**RELATÓRIO TÉCNICO REFERENTE À ANÁLISE DE PROJETO DE NOVA EDIFICAÇÃO NA RUA AMILCAR VIANNA MARTINS, S/N – BURITIS (LOTE 016; QUARTEIRÃO 082; ZONA FISCAL 171); INSERIDA NO PERÍMETRO DE ENTORNO DA ADE SERRA DO CURRAL – SUBÁREA 02 – BOM SUCESSO/CERCADINHO.**

Corte BB. A linha vermelha é o trecho da edificação que ultrapassa a altimetria estabelecida pelo Conselho de 7,5 metros. Fonte: material fornecido pelo requerente

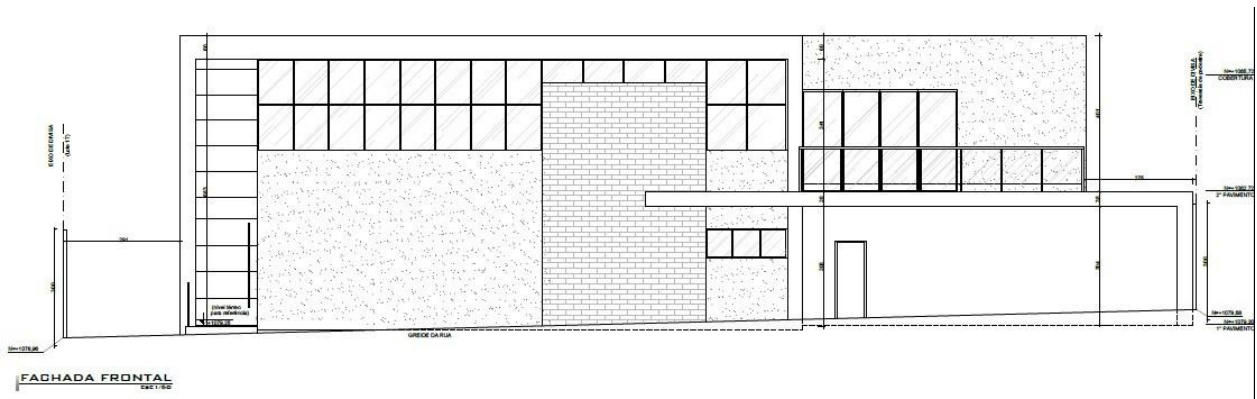
O projeto atende à taxa de permeabilidade estabelecida pelo Conselho. A taxa de ocupação não é atendida mas a DPCA entende que tal parâmetro é passível de flexibilização. Na porção frontal da edificação o limite altimétrico é ultrapassado em cerca de 3 metros, conforme pode-se observar no corte BB. Na porção posterior, a edificação ultrapassa a altimetria estabelecida pelo Conselho em 5,95 metros.

O terreno possui um declive acentuado, ficando a parte posterior do lote cerca de 6,0 metros abaixo do nível da rua. Ainda assim, e, contrariando as diretrizes do Conselho, o projeto elaborado é praticamente todo desenvolvido em nível com pavimento superior, conforme pode-se observar no corte apresentado.
